Tittel: Sak 2020/12049 - VIKANEVEIEN 323 - Anders Nilsen - MUDRING OG AVKLARING AV OMFANG

SAK : 2020 / 12049
VIKANVEIEN 323

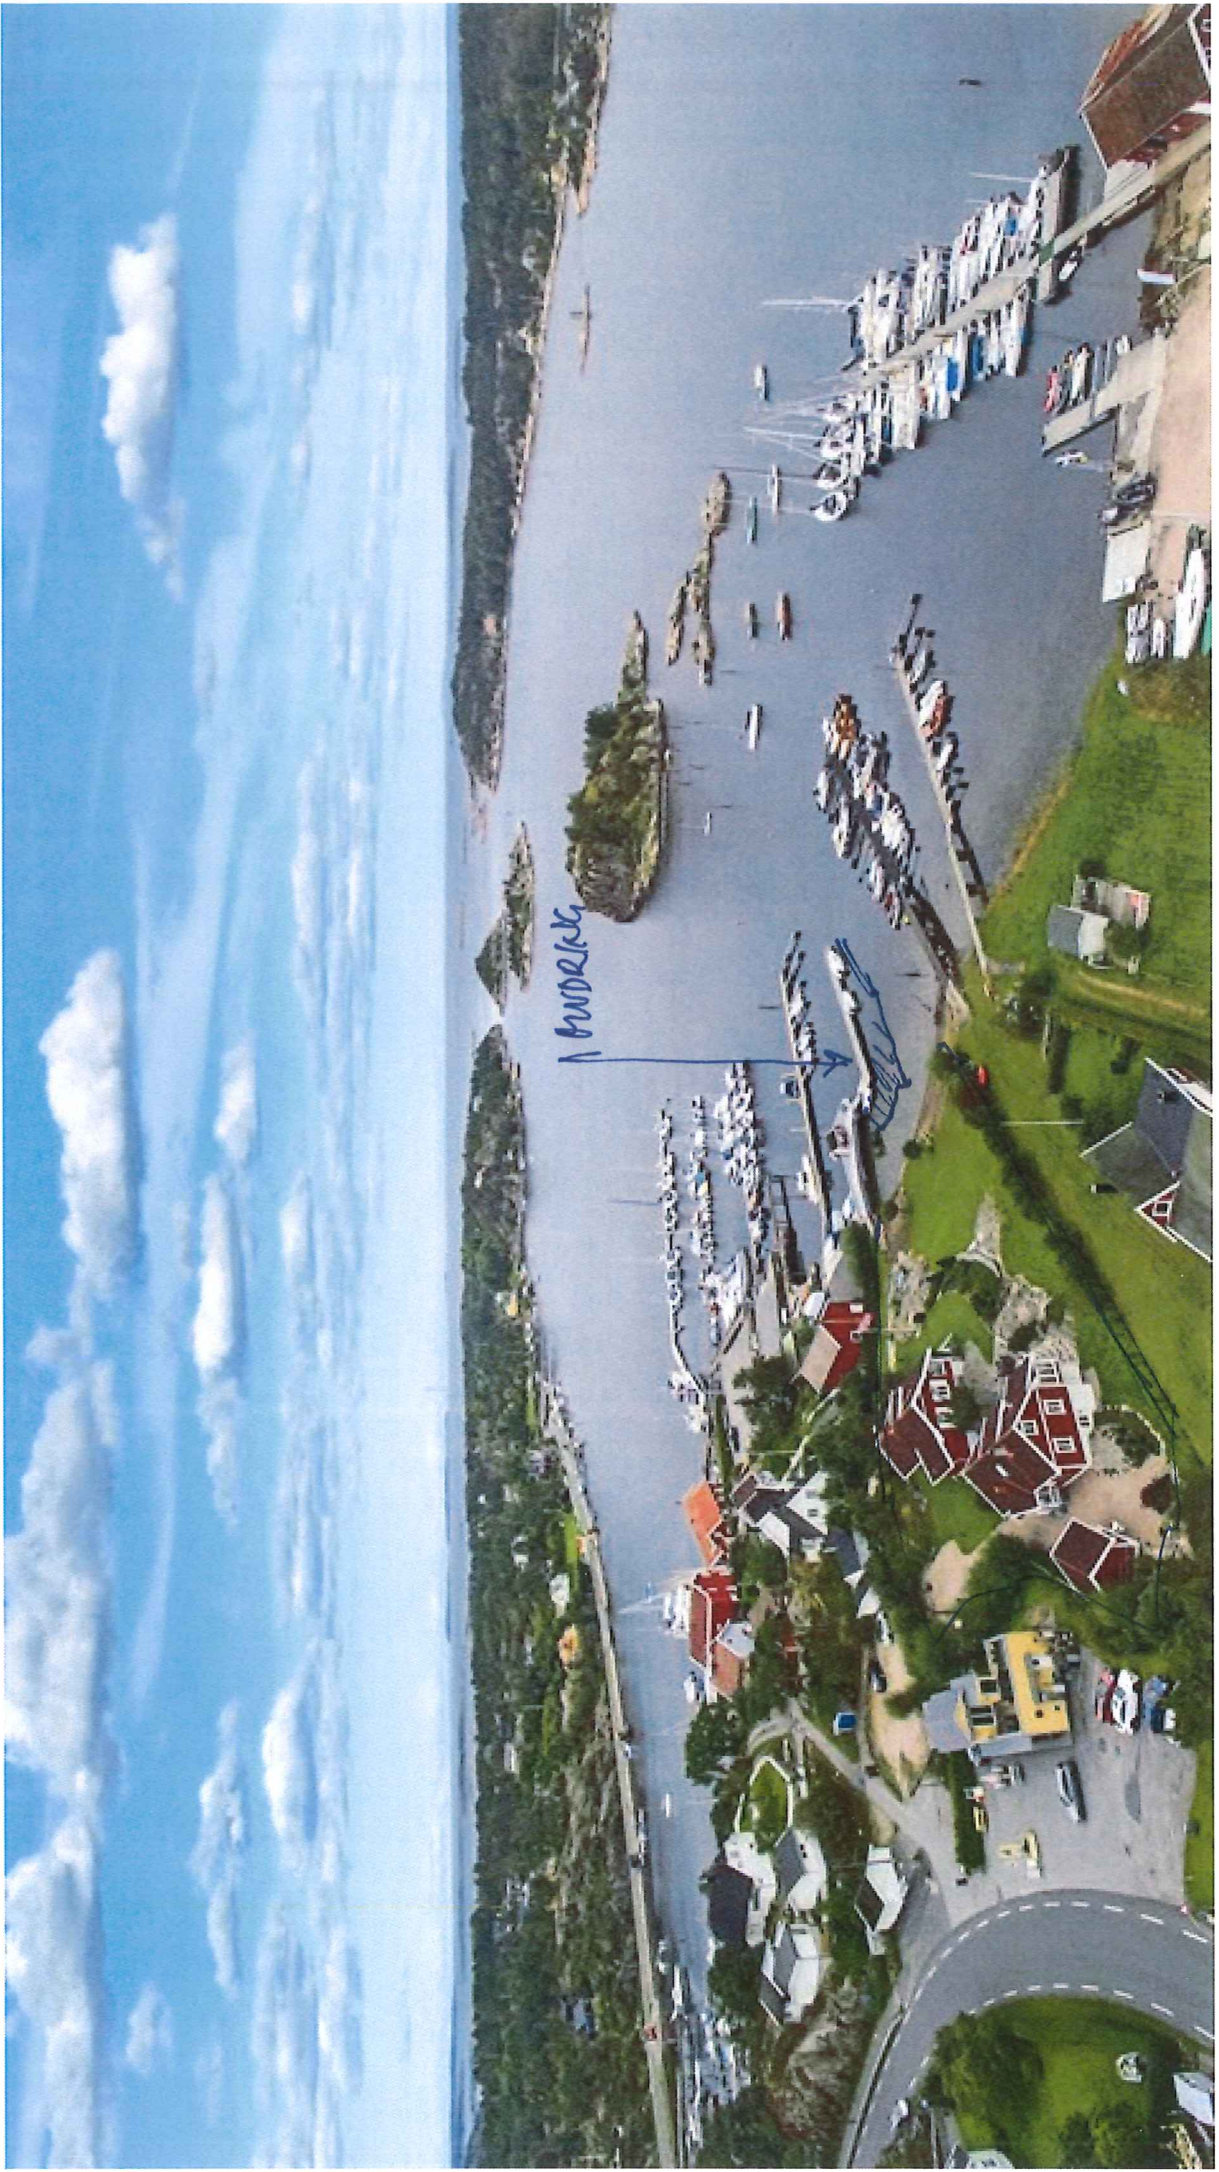
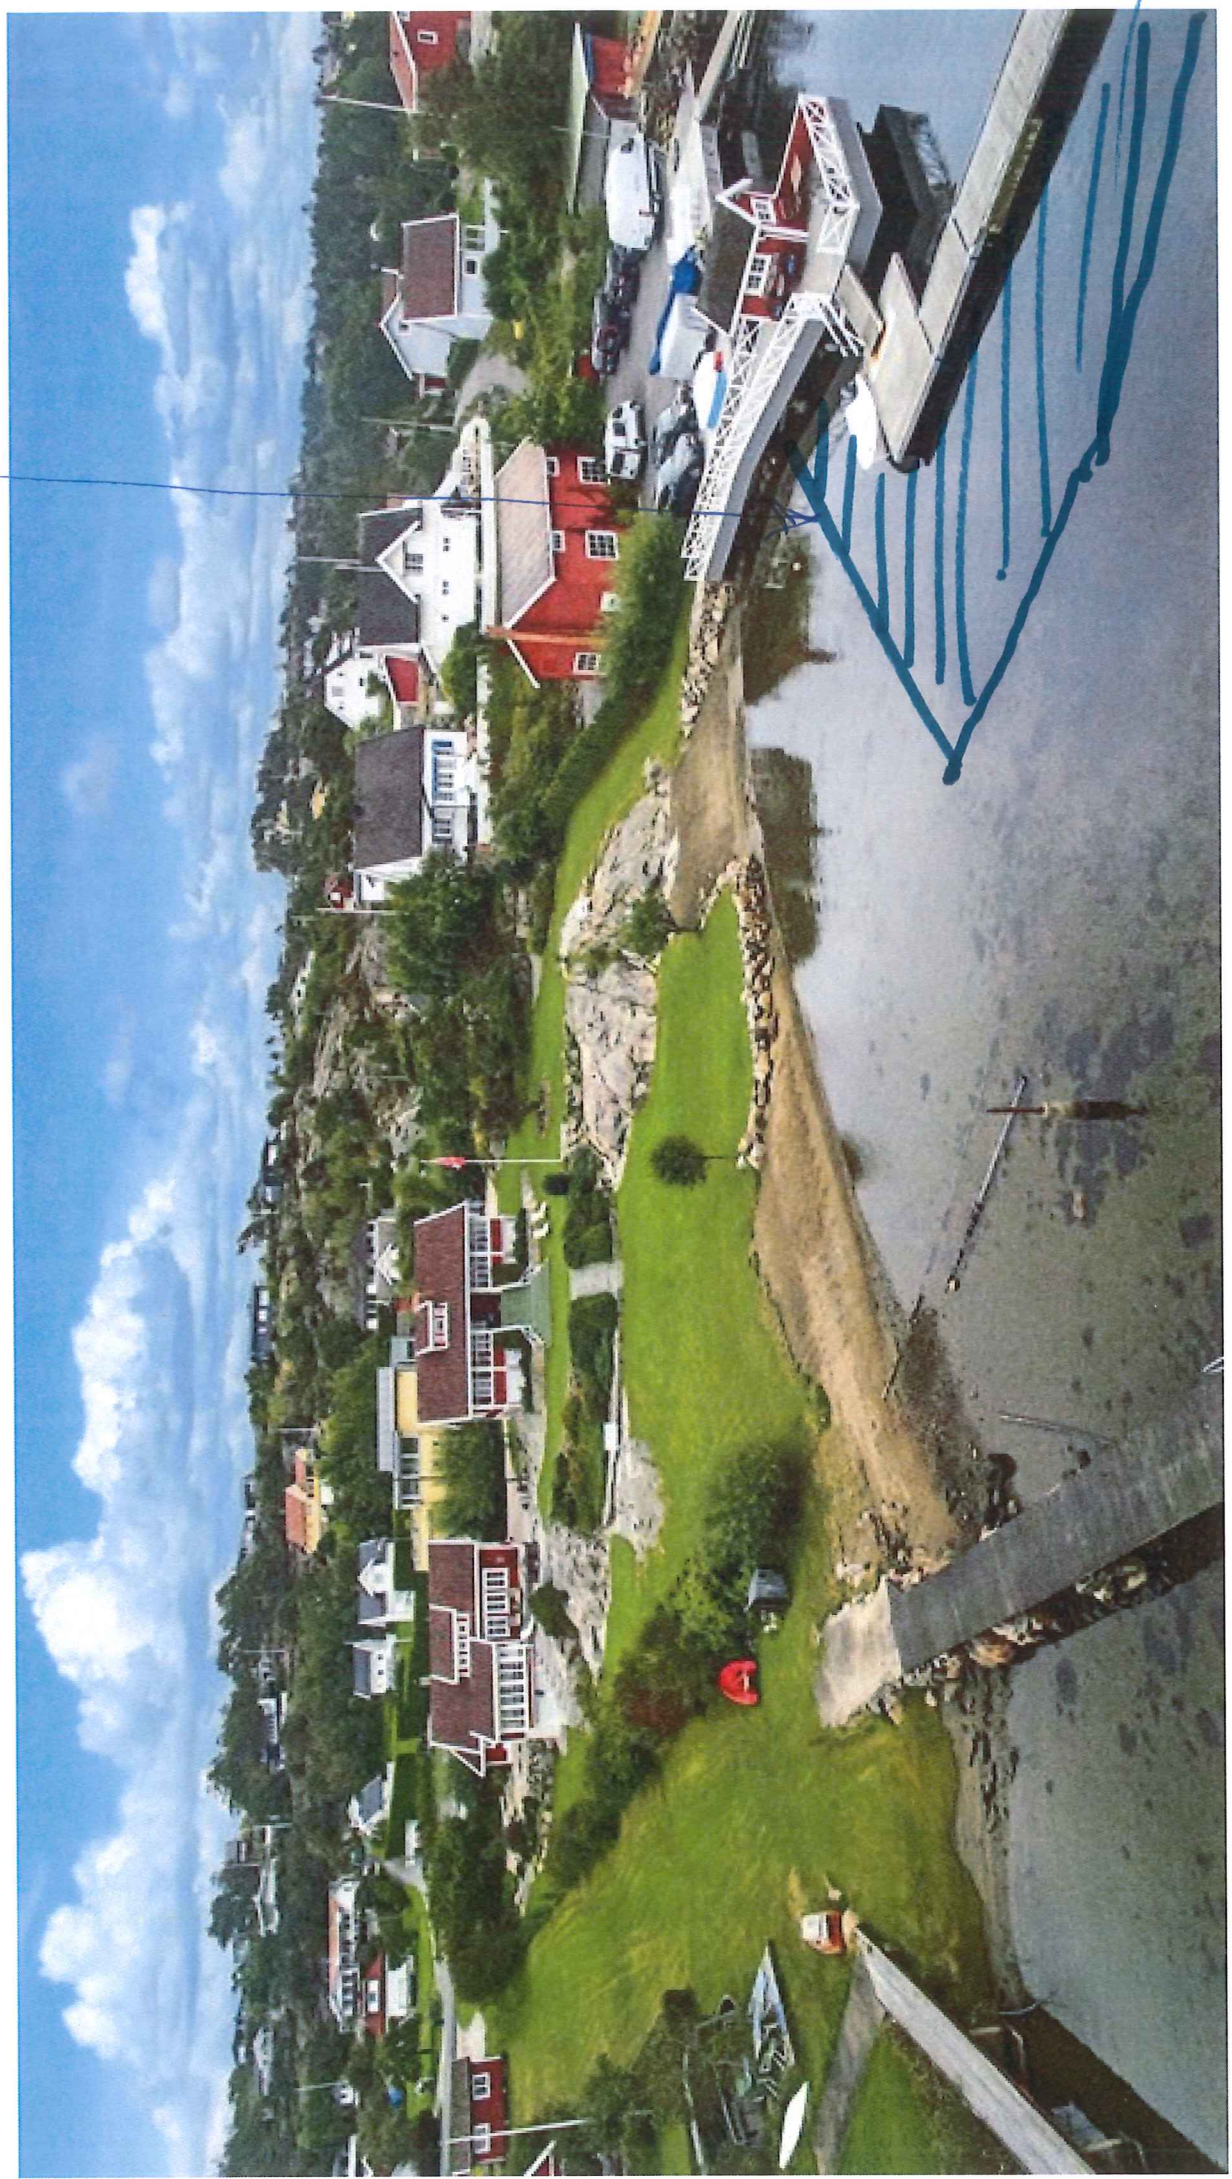
2. Det vedlegges utarbeidet nytt snitt som er tatt nord for brygga og langs brygga. Snittet vedlegges Eposten og viser den planlagte dybden slik det er i dag og hvilken profil som er planlagt. Der framkommer at det er planlagt mudret til dybde 1,5 m for å sikre at vanddybden blir lik over det meste av arealet. Dette er tidligere omtalt som gravedybde 1,0 m (gjennomsnittet mellom 0,5 ytterst og til 1,5 m på den indre delen av mudringsområdet. Vi anser at graveskråningen ligger innenfor avsatt areal for mudringsområdet. (Mot dypere vann er antatt moderat gravskråning mot et område som går mot «møllebaken» / dypere vann.
